PCR-15-800

PCR–15–800
	Especificación J6200-03
	POSTES DE CONCRETO REFORZADO
	CFE

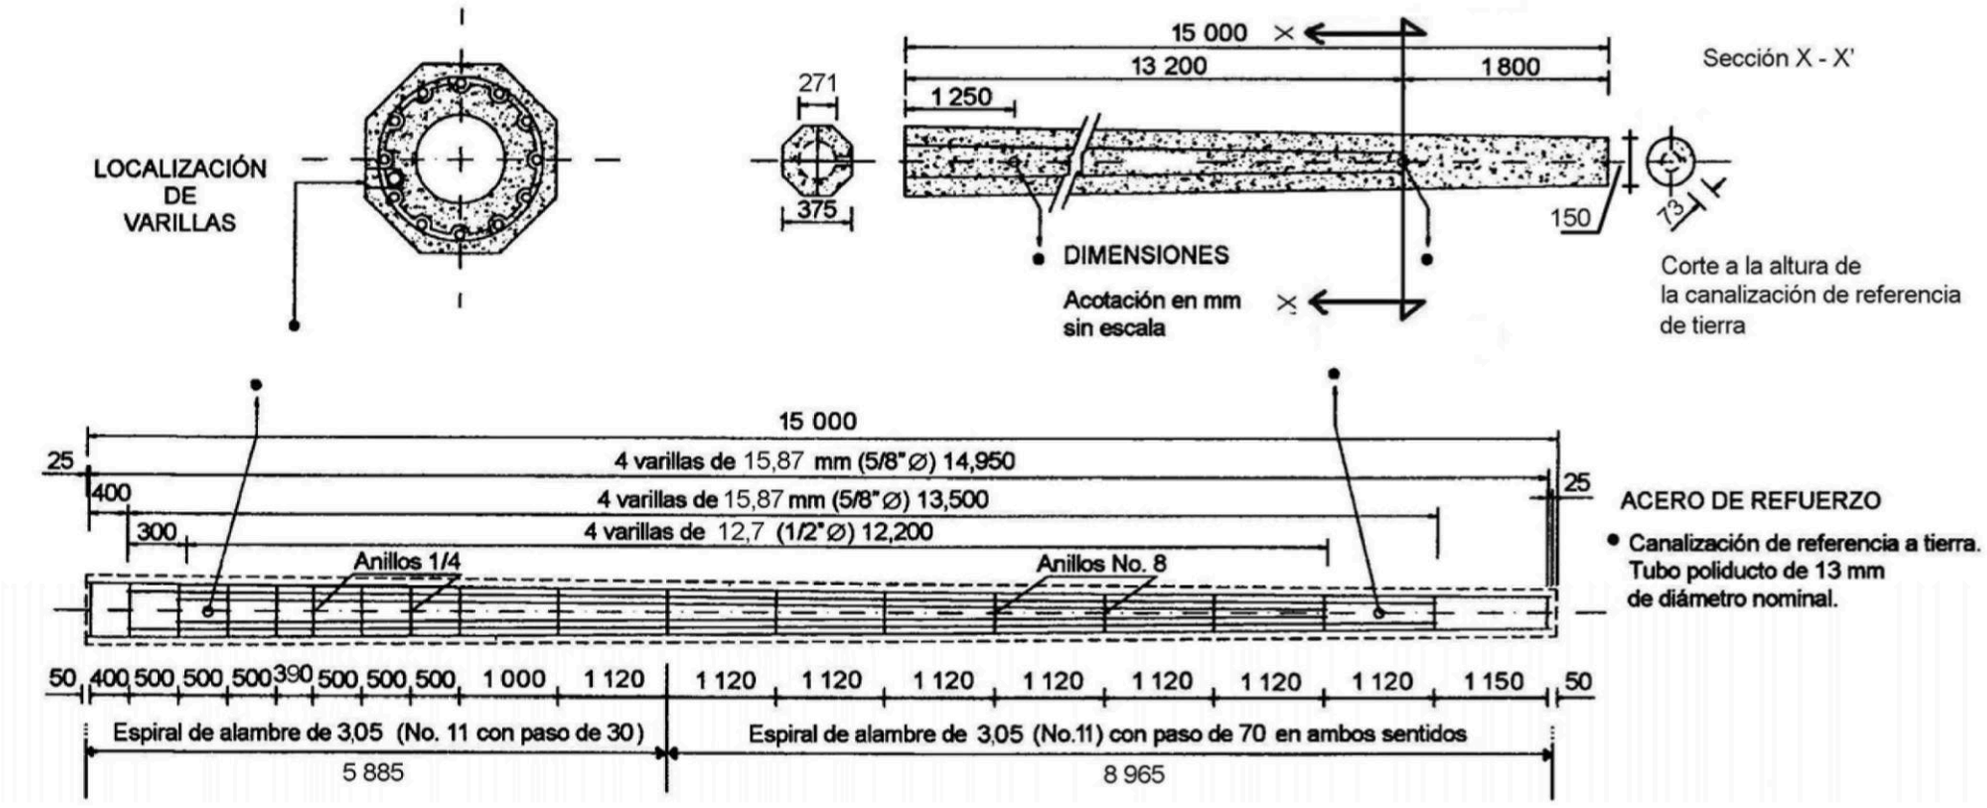
Se agrega acotación faltante entre el anillo 5 y 6 correspondiendo a 380 mm
